改善箇所説明図

改善の内容

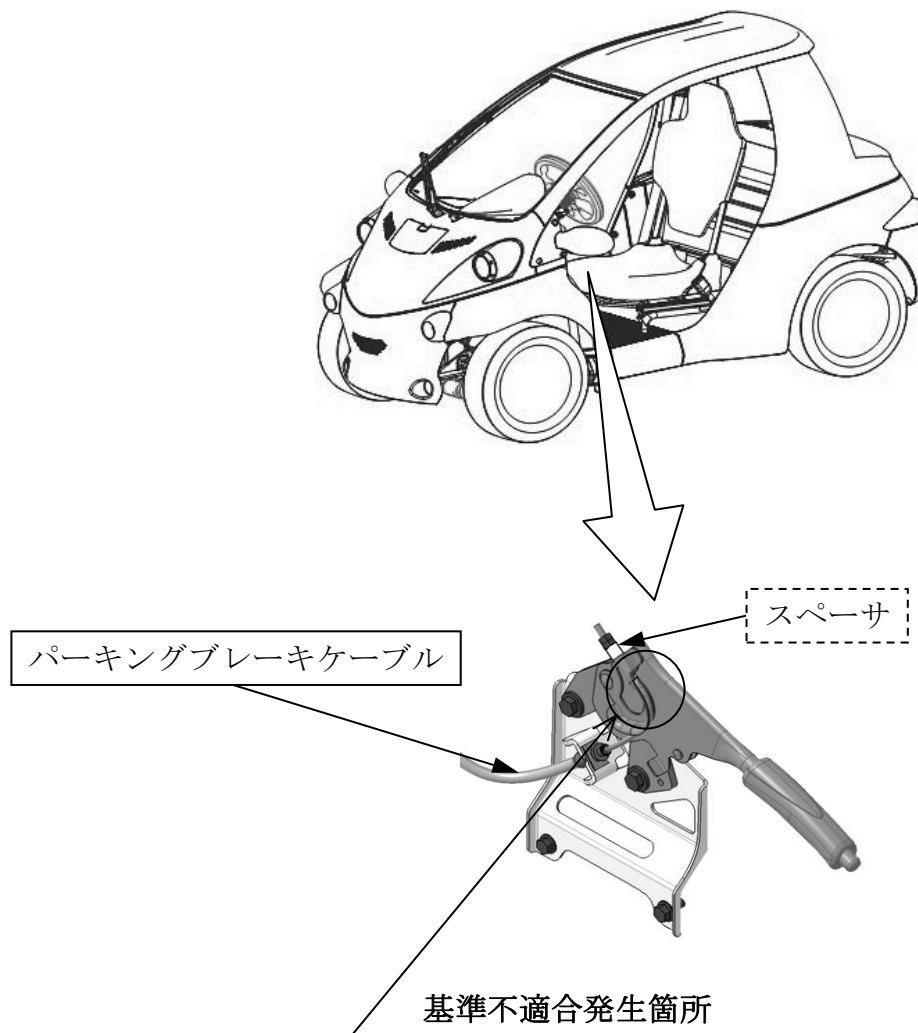
パーキングブレーキケーブルにおいて、設計検討が不十分なため、パーキングブレーキ操作時にケーブルのカシメ部付近に応力が発生することがある。そのため、パーキングブレーキを繰り返し操作するとケーブルが破断し、最悪の場合、パーキングブレーキが効かなくなり、車両が動き出すおそれがある。

全車両、パーキングブレーキケーブルを対策品と交換し、スペーサを追加する。

識別：運転者席シートベルトアンカ付近に No.5762 のステッカーを貼付する。
